ROTAX RACING

CIRCULAR LETTER

Č. 22/2025
UPRAVENÝ ELEKTRICKÝ STARTÉR

17. června 2025

Přidaná pryskyřice

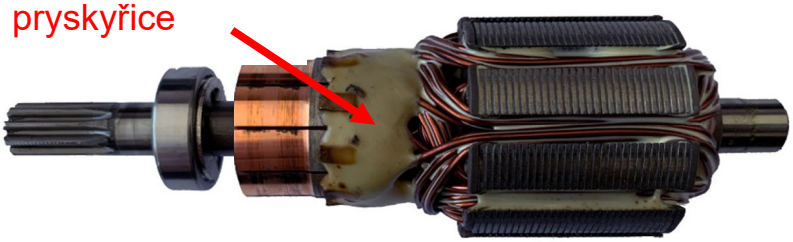
Protože jsme u elektrického startéru (díl č. 294805) zaznamenali rostoucí poruchovost, ihned jsme se obrátili na dodavatele, aby zlepšil kvalitu. Prvním krokem ke zvýšení životnosti elektrického startéru bylo přidání další pryskyřice do komutátoru rotoru, aby se zabránilo přetržení vinutí.

Tato změna byla platná již u výrobního kódu 5C08XXXX. U všech startérů s výrobním kódem začínajícím 5C nebo vyšším (např. 5D, 6A, ...) je tato změna zavedena.

Informujte prosím také svou síť a zejména své kontrolory, že rotory s dodatečnou pryskyřicí dodal Rotax a tyto díly odpovídají našim technickým předpisům.
